**CCR-VIA -- COMITATO DI COORDINAMENTO REGIONALE PER LA
VALUTAZIONE D'IMPATTO AMBIENTALE**

Giudizio n° 3301 del 10/12/2020

Ditta Proponente: SASTE SERVIZI ECOLOGICI SRL

Oggetto: Modifica non sostanziale di un impianto di stoccaggio e ricupero di rifiuti pericolosi e non Pericolosi senza modifica delle quantità totali ed istantanee con diversa suddivisione delle aree e installazione di scaffalature

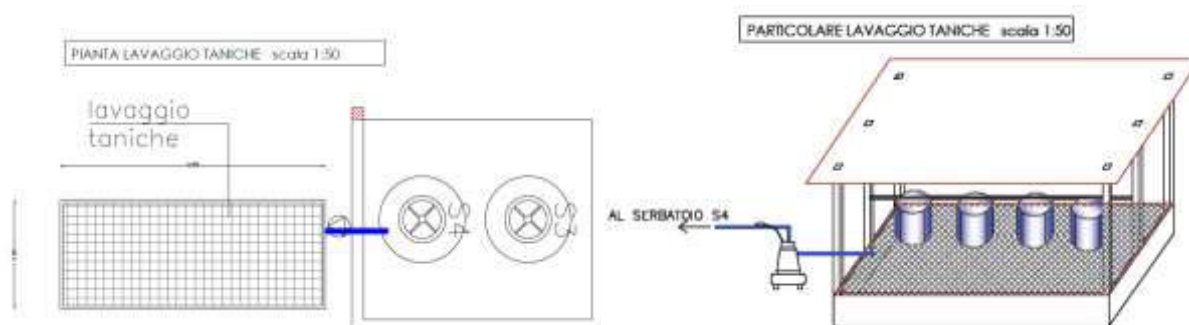
Vista la richiesta di audizione acquisita in atti al prot. 407310 del 30/11/2020 e sentita la ditta in audizione che ha chiarito che le taniche utilizzate per il trasporto dei rifiuti, quale imballaggio primario e pertanto l'attività di lavaggio taniche proposte non è stata configurata come attività di recupero rifiuti;

«Nell'ottica dell'Economia circolare occorre favorire innanzitutto la prevenzione della produzione dei rifiuti ed il loro riuso. Il contenitore che entra nell'impianto non deve essere considerato rifiuto lo diventa se esce sporco o quando viene impacchettato per il suo smaltimento/recupero. Quindi l'operazione di lavaggio e riuso delle taniche, per le stesse modalità di utilizzo, deve essere favorita il più possibile. Al fine di ridurre la produzione di acqua di lavaggio frammista ad acqua piovana è buona pratica evitare che quest'ultima possa penetrare all'interno della piattaforma di lavaggio. Al fine di ridurre la quantità di acqua potabile sarebbe buona pratica utilizzare, per il lavaggio dei fusti, acqua di seconda pioggia.»
